弊社製コンクリートミキサ車のサービスキャンペーン 実施に関するお知らせ

さて、弊社が製造・販売したコンクリートミキサ車の一部につきましてサービスキャンペーンを実施する旨、国土交通省に通知いたしましたので、お知らせいたします。

《改善箇所説明図》

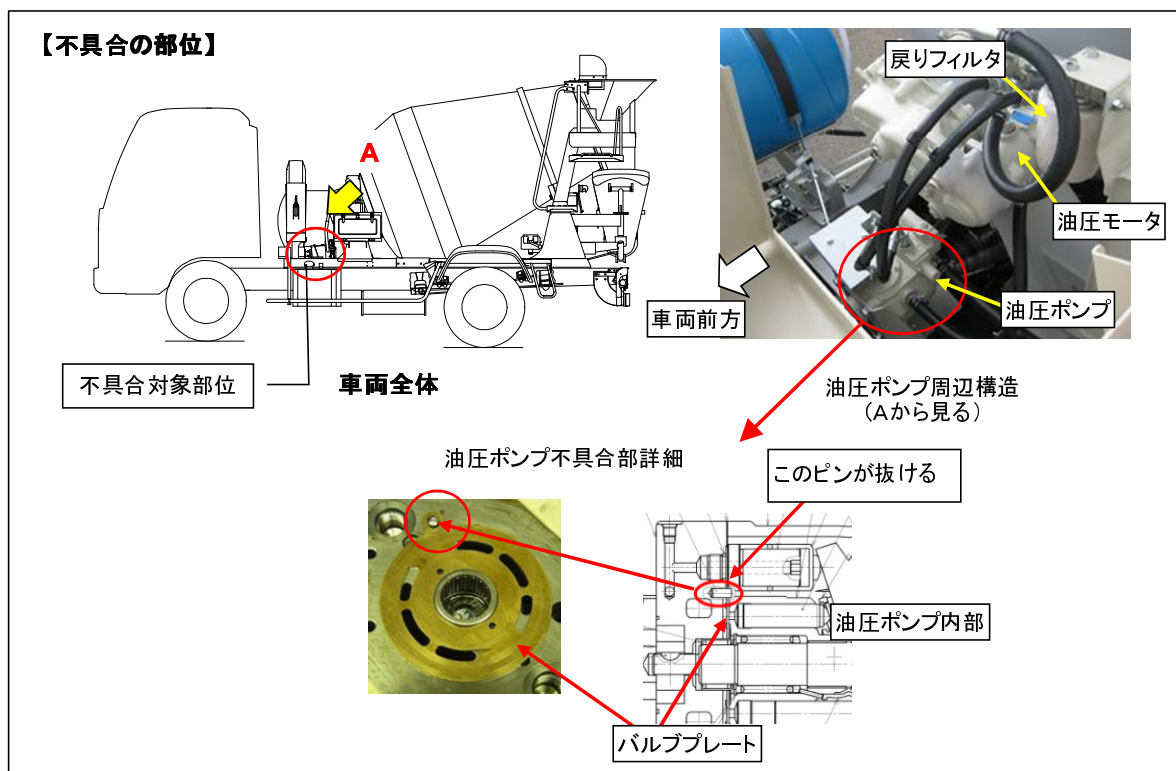
コンクリートミキサー車に備えられている油圧ポンプにおいて、吸込みと吐出を分離する部品(バルブプレート)を固定しているピンにおいてカシメが不十分なものがある。

そのため、そのままの状態で使用を続けると、当該ピンが外れて油圧モータに流入し、油圧モータ内の部品に挟まって油圧モータが作動せず、ミキサードラムが回転しなくなるおそれがある。

全車両、当該油圧ポンプを良品に交換する。
当該油圧ポンプを分解点検し、当該ピンが抜けている場合は油圧モータも新品に交換する。
また当該ピンが発見されない場合はオイルタンクの戻りフィルタも交換する。

当該ピンのカシメを正規な状態で施工した良品のポンプに交換する。
